Keuringsverslag van een elektrische laagspanning- en zeer lage spanningsinstallatie

NIET CONFORM

Straatnaam Attenrodestraat
Huisnummer 39
Busnummer
Postcode 3391
Gemeente Meensel-Kiezegem
Land België

Controlebezoek van een huishoudelijke installatie volgens (KB 08/09/2019) - AREI Boek 1- 6.5. en 4.2.4.3.

Afbeelding schakel- en verdeelbord:

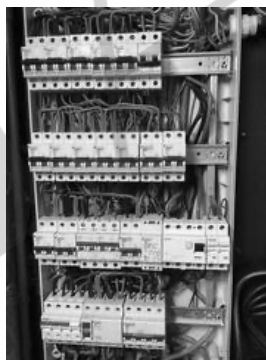
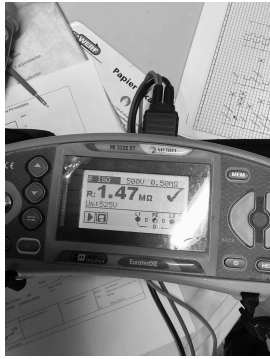
- 11.02 Eéndraadschema van de installatie komt niet overeen met de werkelijkheid. (Boek 1 Afdeling 2.12 - 2.13 en 3.1.2) Meerdere kringen in bord dan op schema's

- 11.04 Situatieschema van de installatie komt niet overeen met de werkelijkheid. (Boek 1 Afdeling 2.12 - 2.13 en 3.1.2)
- 15.01 De aanduiding van de stroomkringen en/of apparatuur, aansluitklemmen, enz dient aangebracht of vervolledigd te worden. (Boek 1 Onderafdeling 3.1.3.1. en 3.1.3.3.A. en 5.1.6.1)

- 15.02 Elke elementaire stroombaan moet met een hoofdletter aangeduid worden. Elk lichtpunt, contactdoos, moeten genummerd worden in volgorde gezien vanaf de beschermingsinrichting tegen overstroom. (Boek 1 onderafdeling 3.1.2.1.)

- 16.01 De differentieelschakelaar aan het begin van de huishoudelijke installatie is niet verzegelbaar. (Boek 1 Onderafdeling 4.2.4.3.)
- 18.07 Leidingen zijn te bevestigen met aangepaste bevestigingsmiddelen. (Boek 1 Onderafdeling 5.2.2. en 5.2.9.)

- 18.08 De geleiders van het type VOB moeten in daarvoor bestemde buizen, kabelgoten geïnstalleerd worden. (Boek 1 Onderafdeling 5.2.9.3. en 5.2.9.6.) Losse vob's achter ketel
